DAZ-Z.272.79.2023

PYTANIA I ODPOWIEDZI ORAZ INFORMACJA O ZMIANIE ZAPISÓW SPECYFIKACJI WARUNKÓW ZAMÓWIENIA

dotyczy: postępowania o udzielenie zamówienia publicznego prowadzonego w trybie przetargu nieograniczonego, o którym mowa w art. 132 ustawy z 11 września 2019 r. Prawo zamówień publicznych (tekst jednolity Dz. U. z 2023 r. poz. 1605 ze zmianami) na: **Wykonanie , dostawa i montaż mebli biurowych do części pomieszczeń w budynku przy ul. Okopowej 21/27 w Gdańsku**

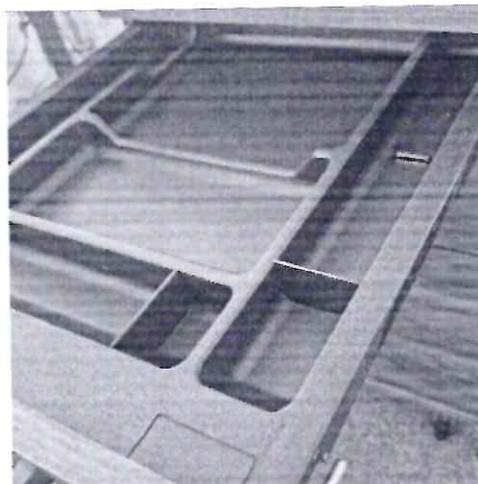
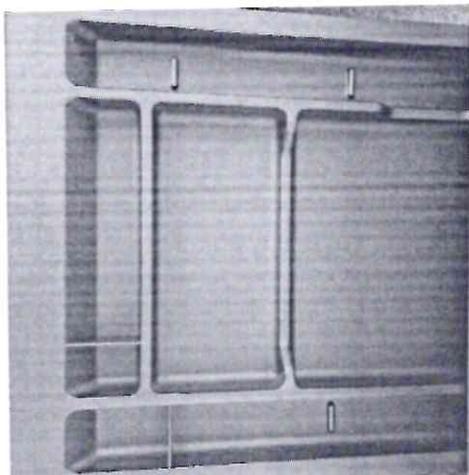
Co zamawiający rozumie poprzez płytę w lakierze błyszczącym ? Czy zamawiający dopuści płytę o współczynniku odbicia 0,85 dla wymaganego koloru NCS:S0500-N.

Zamawiający zgodnie z SWZ i Projektem Aranżacji Wyposażenia Wnętrz Biurowych wymaga zastosowania płyty o grubości 18 mm płyta w kolorze NCS:S 0500-N lakier błyszczący. Lakier błyszczący to jest lakier: połysk a nie lakier mat bądź lakier półmat.

Zamawiający dopuszcza zastosowanie płyty o współczynniku odbicia 0,85 dla wymaganego koloru NCS:S 0500-N.

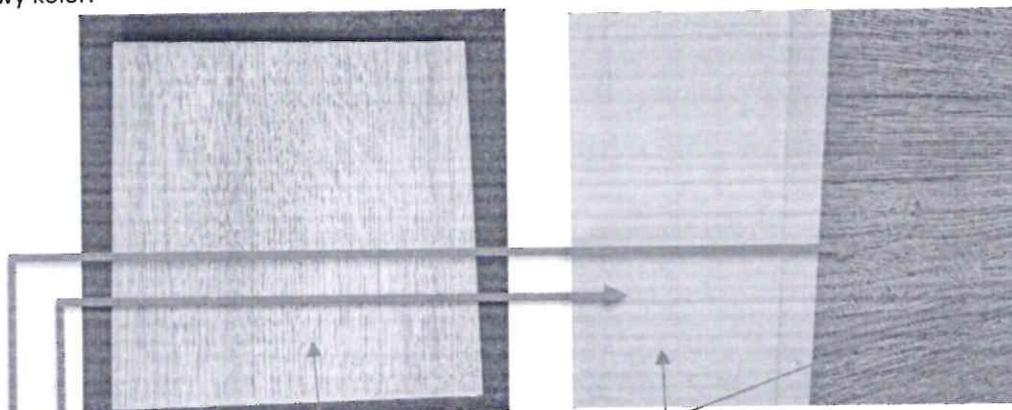
W rozdz. V ust. 1 pkt 1) ppkt. a) SWZ Zamawiający opisuje przedmiotowe środki dowodowe „Próbka 1 – płyta dwustronnie melaminowana o wymiarach 25 cm na 25 cm (+/- 1 cm), kolor zgodny z załącznikiem nr 1 do Projektu Aranżacji Wyposażenia Wnętrz Biurowych(...)”. W załączniku nr 1 do Projektu Aranżacji Wyposażenia Wnętrz Biurowych Zamawiający zamieścił zdjęcie płyty meblowej opisane „przykładowy kolor płyty melaminowanej”.

Informujemy, że przedstawienie oczekiwanego koloru płyty meblowej jedynie w formie zdjęcia nie daje rzeczywistego odwzorowania jej dekoru – będzie on różny na różnych komputerach/monitorach. Ponieważ Zamawiający oczekuje dostarczenia próbki w kolorystyce „zgodnej z załącznikiem nr 1”, wnosimy o podanie symbolu dekoru oraz producenta, celem umożliwienia wykonawcom zapoznania się z wymaganym dekolorem płyty w próbniku producenta i dostarczenia próbki zgodnej z zapisami SWZ.

Informujemy, że Zamawiający rezygnuje z dostarczenia przedmiotowych środków dowodowych w postaci próbki nr 1 i próbki nr 2, o których mowa w Rozdziale nr V pkt.1 ppkt. 1) i ppkt. Nr2) SWZ.

Jednocześnie wskazuje się, iż meble należy wykonać w kolorystyce zawartej w Projekcie Aranżacji Wyposażenia Wnętrz Biurowych (Szczegóły dotyczące kolorystyki wskazane zostały na str. 4 ww. dokumentu)

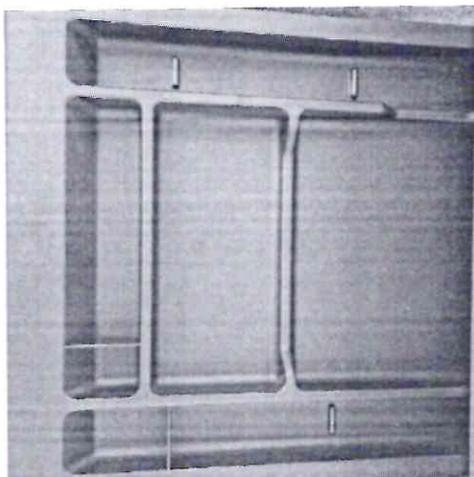
W przypadku kontenerów Zamawiający oczekuje dna płytowego wraz z bokami z kompozytu. Łączenie dwóch różnych materiałów wpływa w znacznym stopniu na żywotność i obciążenie szuflad. Okres żywotności takiego rozwiązania to przeważnie 24 miesiące, czyli standardowy okres gwarancji. Prosimy o dopuszczenia jako równoważnego rozwiązania szuflad w całości wykonanych z kompozytu.

Zamawiający wymaga, aby pierwsza szuflada była w całości kompozytowa. Pozostałe mają mieć kompozyt w formie kuwety kompozytowej, włożonej w „ pudełko bez wieczka” o bokach metalowych i dnie z płyty wiórowej. Poniższe zdjęcie obrazuje kształt pierwszej szuflady w kształcie piórnika, która będzie podlegała

akceptacji przez Zamawiającego na etapie: przed wykonaniem mebla. Kolor „piórnika” oraz pozostałych kuwet szufladowych – czarny.
